B i j l a g e n

Betreft: archeologisch advies Nieuwe Wijk te Dedemsvaart, gemeente Hardenberg
Inlichtingen bij: mevrouw drs. M. Nieuwenhuis

Onderwerp
Zienswijze bestemmingsplan Buitengebied Avereest, de
Veenderij/Nieuwewijk te Dedemsvaart

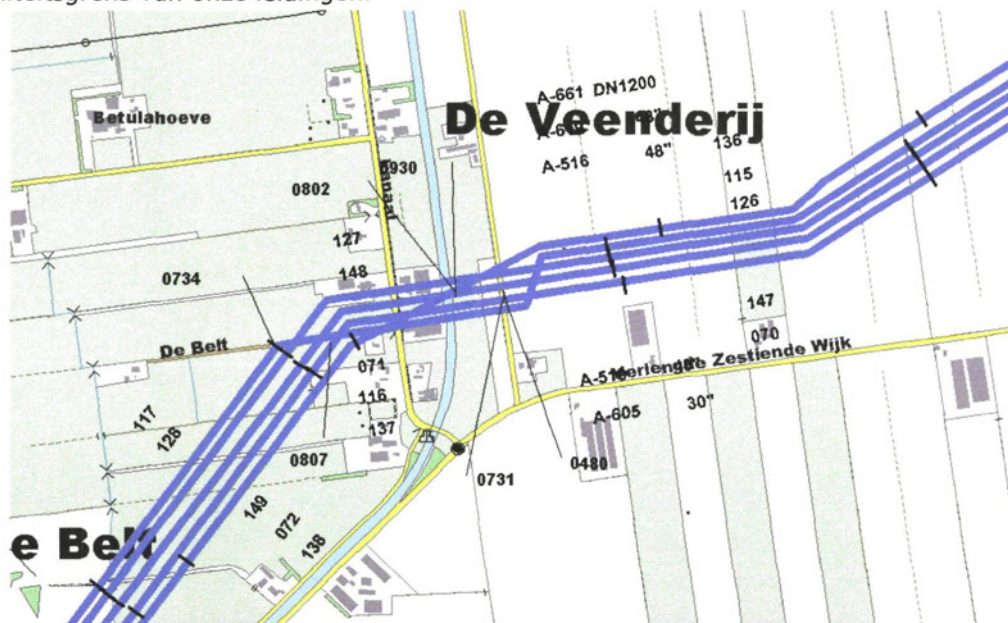
Op pagina 26 van de toelichting geeft u aan dat de plangebieden buiten de invloedssfeer van onze leidingbundel liggen. Voor het plangebied gelegen aan de Nieuwe Wijk klopt het.

Echter, zoals op de onderstaande afbeelding is te zien, ligt het plangebied "Veenderij" op een zeer korte afstand van onze leidingbundel. Het bevindt zich daarom binnen de 100 % legaliteitsgrens van onze leidingen.

Wij verzoeken u de toelichting op dit punt aan te passen en na te gaan in hoeverre de aanwezigheid van onze leidingen nabij het plangebied de planontwikkeling belemmert.
